ID: **9134 RWE RENEWABLES ITALIA S.R.L. - Realizzazione di un impianto per la produzione di energia elettrica da fonte eolica della potenza di 36 MW costituito da 5 aerogeneratori della potenza di 7,20 MW da realizzarsi nei comuni di Bisaccia e Vallata (AV)**

RIFERIMENTO: ***RWE RENEWABLES ITALIA S.R.L.** - Realizzazione di un impianto per la produzione di energia elettrica da fonte eolica della potenza di 36 MW costituito da 5 aerogeneratori della potenza di 7,20 MW da realizzarsi nei comuni di Bisaccia e Vallata (AV)*
Procedura di Valutazione di Impatto Ambientale – [ID_VIP/ID_MATTM: 9134]

OGGETTO: *Osservazioni al progetto ai sensi dell'art. 24 comma 3 del D. Lgs.152/2006*

Fig. 1 - Interessamento della fascia di rispetto fluviale di 150 ml con il rotore dell'aerogeneratore V3.

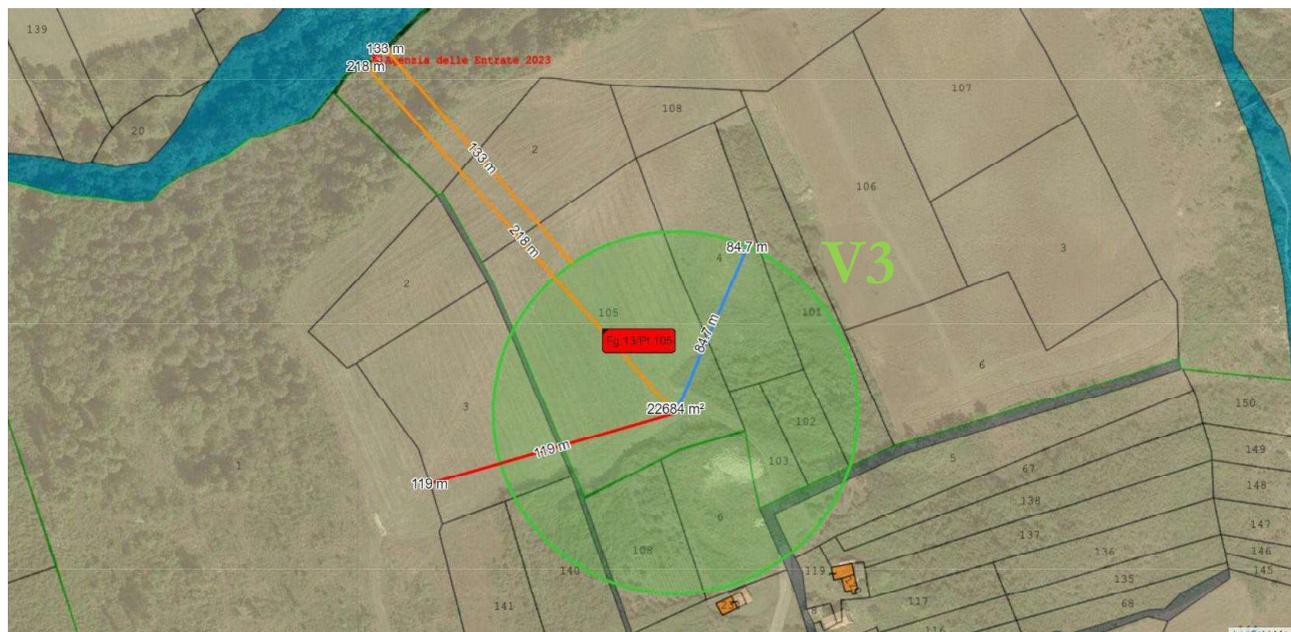
Nella figura che precede viene riportata in verde la proiezione a terra dell'area spazzata dal rotore dell'aerogeneratore **V3** che ricade in parte, con ogni evidenza, all'interno della fascia di rispetto dei 150 ml misurati dalle sponde o piede degli argini.

Appare opportuno evidenziare come la giurisprudenza consolidata sul punto abbia avuto modo di affermare che la misurazione della fascia di rispetto deve partire dalle sponde o piede degli argini ma, **nel caso in cui tali punti siano incerti, dal punto nel quale si colloca il livello di piena ordinaria, che include le sponde, le rive interne e l'area del corso fluviale soggetta ad essere sommersa dalla piena.**

Orbene il progetto si appalesa *prima facie* privo di uno studio idraulico dell'andamento della piena del torrente Calaggio e quindi della determinazione del livello di piena ordinaria, per la qual cosa la fascia di rispetto fluviale pari a 150 ml non può che essere determinata se non a partire dal limite demaniale. (in tal senso: *Cass. civile sez. un., 13 novembre 2012, n. 19703; TAR Piemonte, Sez. I. n. 578, del 8 maggio 2013*).

Nel caso di specie la distanza della punta del rotore nella sua posizione più prossima al torrente Calaggio può essere stimata in 133 ml dallo stesso torrente e quindi all'interno della fascia di rispetto fluviale 150 ml.

Fig. 3 – Particolare inserimento degli aerogeneratori **V3**, **V5** e **BV4** all'interno di aree boscate (area tratteggiata in giallo).

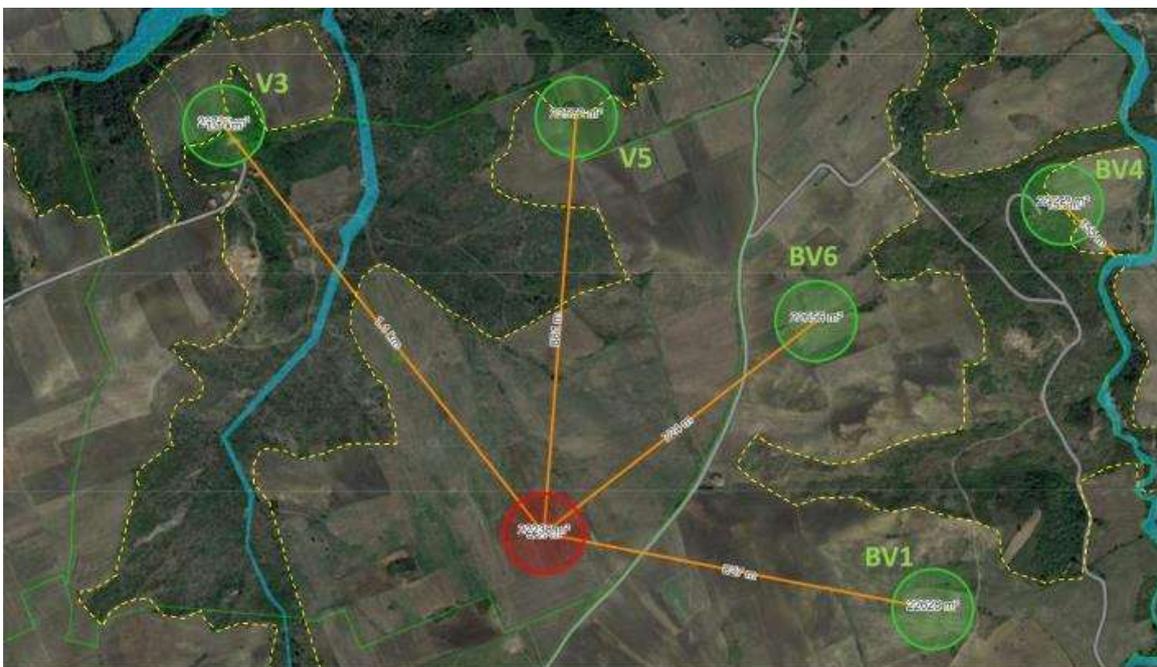
Nella figura che precede è lapalissiano l’inserimento delle torri recanti la sigla **V3, V5 e BV4** all’interno di aree boschive così come definite dal D.M. 30.03.2015. **Da quanto sopra riportato si deduce che non è stata eseguita alcuna valutazione in merito ai “Buffer” dell’impianto dalle aree boscate il tutto per la verifica del corretto inserimento e soprattutto del rispetto dei limiti dimensionali imposti.** (Delibera G.R.C. 533 del 04.10.2016, Tabella 2: Aree individuate come beni paesaggistici di cui all’articolo 134 di cui alle lettere a), b) e c) del decreto legislativo 22 gennaio 2004, n. 42)

Fig. 6 – Particolare distanza dell'aerogeneratore **V3** dal terreno di uso civico del Comune di Vallata

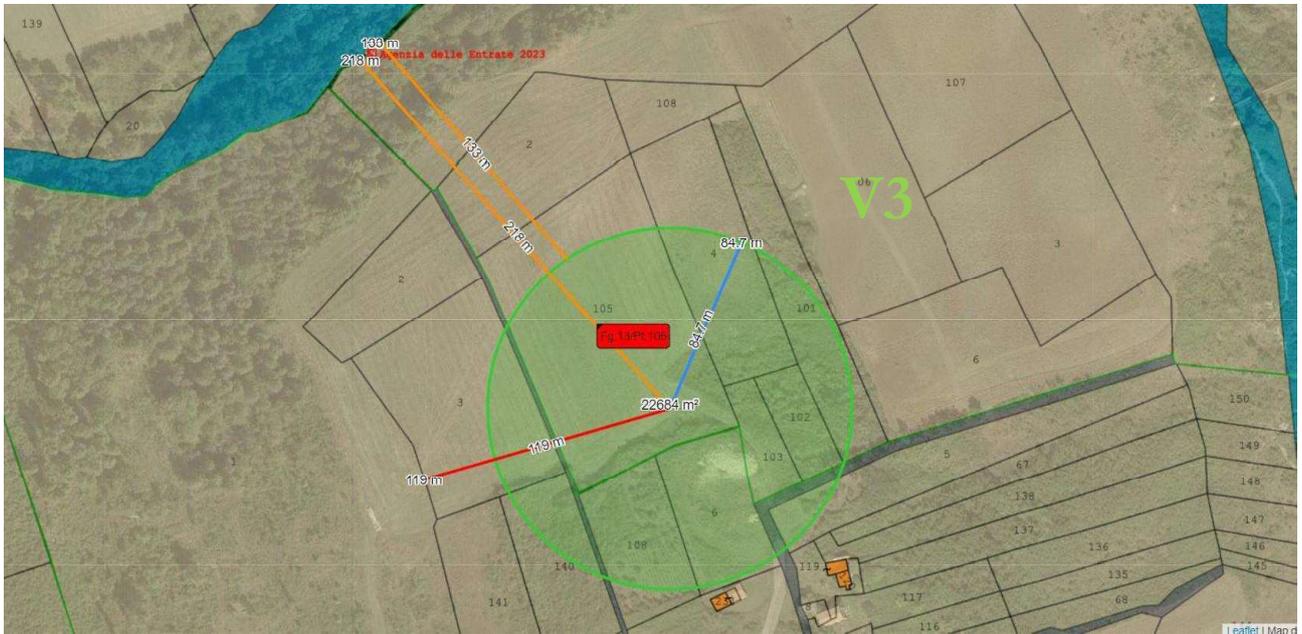
A conferma di ciò, nelle foto che seguono vengono riportate le distanze (in rosso) degli assi del mozzo dalla delimitazione dei terreni di uso civico assegnati alla categoria “A” relativamente agli aerogeneratori V3, V5 e BV4
